Avis délibéré de l'Autorité environnementale sur la création du Pôle d'échanges multimodal de la gare SNCF de Guingamp (22)

n°Ae: 2012 - 13

Avis établi lors de la séance du 11 avril 2012 - n°d'enregistrement : 008245-01

Avant-projet du réaménagement

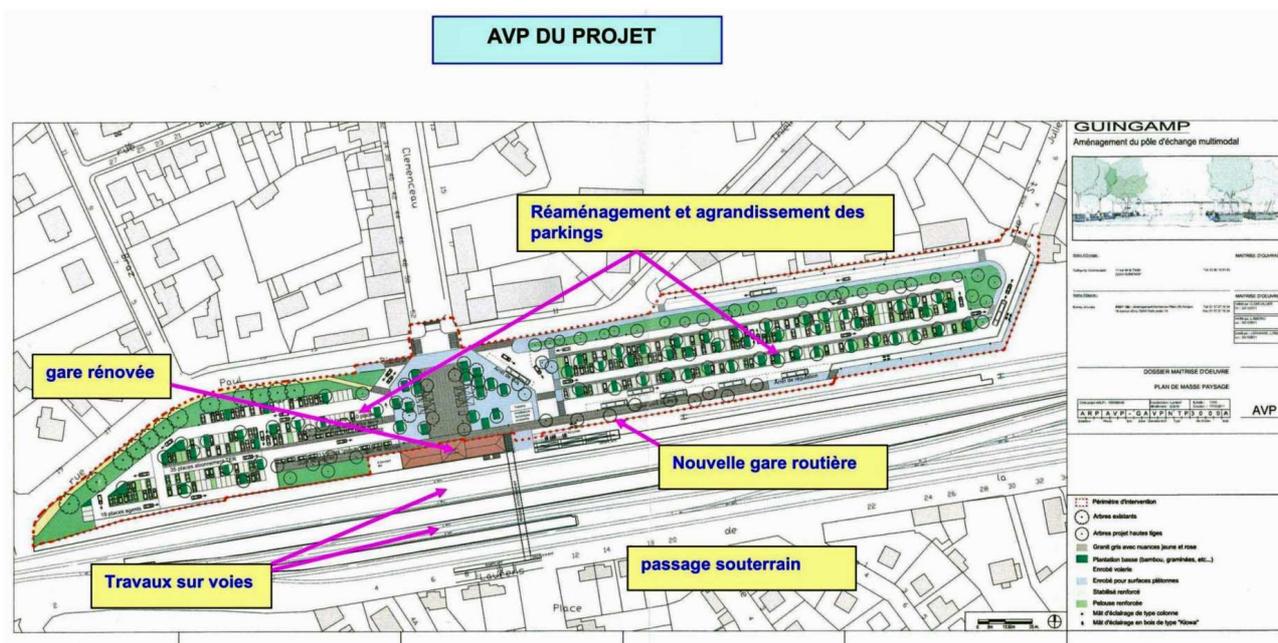
La présentation d'une alternative est limitée à l'aménagement du parvis, et les raisons du choix conduisant à placer la gare routière au sud du parvis, côté voies ferrées, sont compréhensibles. Néanmoins s'agissant d'une forte augmentation de la capacité du parking, il serait opportun que l'étude d'impact, au titre de la justification du projet, expose les hypothèses qui ont présidé au dimensionnement du parking. *L'Ae recommande de justifier la capacité retenue pour dimensionner le parking.*

La largeur de passage de chaque côté de l'ascenseur et des escaliers pour les fauteuils roulants, au regard de la zone de danger le long du quai, n'est pas précisée. Le rapporteur a reçu l'assurance que le projet répond complètement aux obligations législatives et réglementaires, ainsi qu'aux « spécifications techniques d'interopérabilité (STI) », comme le précise le dossier particulier détaillant les travaux⁷. *L'Ae recommande d'annexer à l'étude d'impact l'étude technique de la solution retenue pour la mise en conformité PMR.*
